改善箇所説明図

通称名:アルピーヌ A110

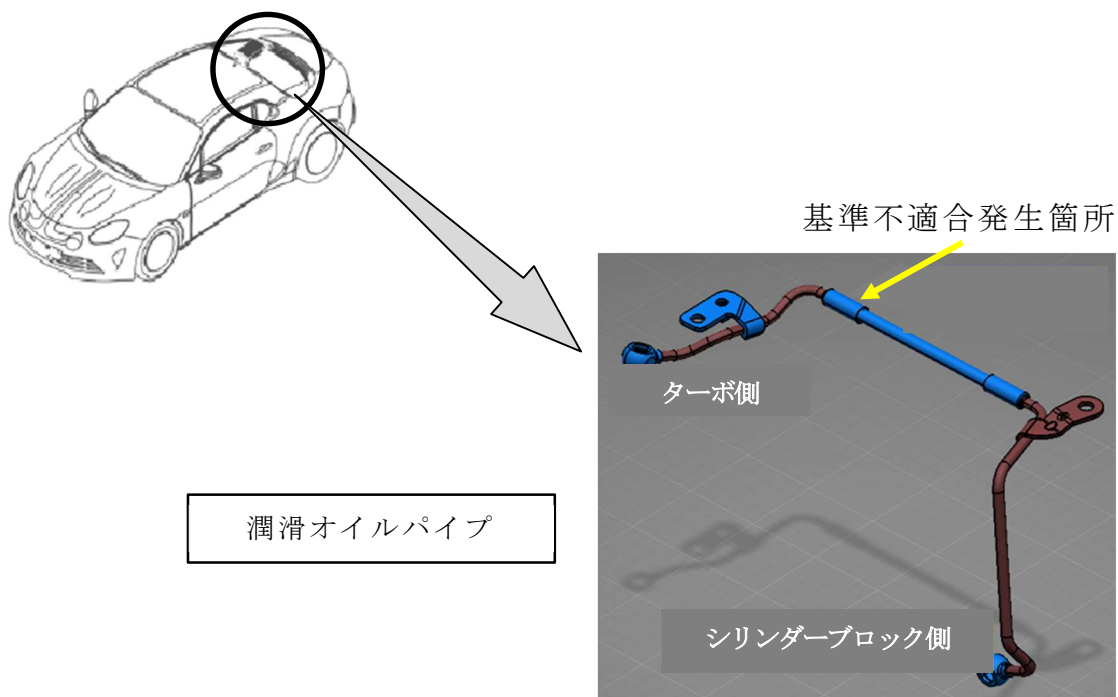
ターボチャージャーの潤滑オイルパイプに亀裂が生じてオイル漏れが発生し、車内でのオイル臭や警告灯が点灯することがある。また最悪の場合、発煙に至るおそれがある。

全車両、ターボチャージャーの潤滑オイルパイプを対策品に交換する。

通称名:メガーヌ R.S.

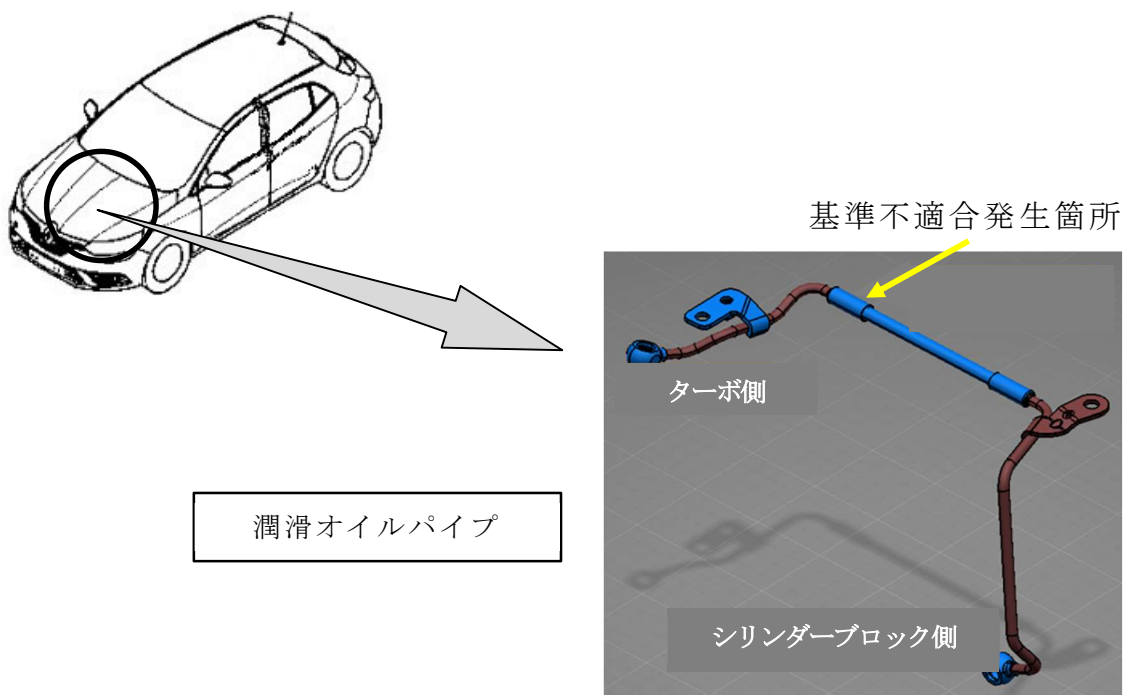
ターボチャージャーの潤滑オイルパイプに亀裂が生じてオイル漏れが発生し、車内でのオイル臭や警告灯が点灯することがある。また最悪の場合、発煙に至るおそれがある。

全車両、ターボチャージャーの潤滑オイルパイプを対策品に交換する。
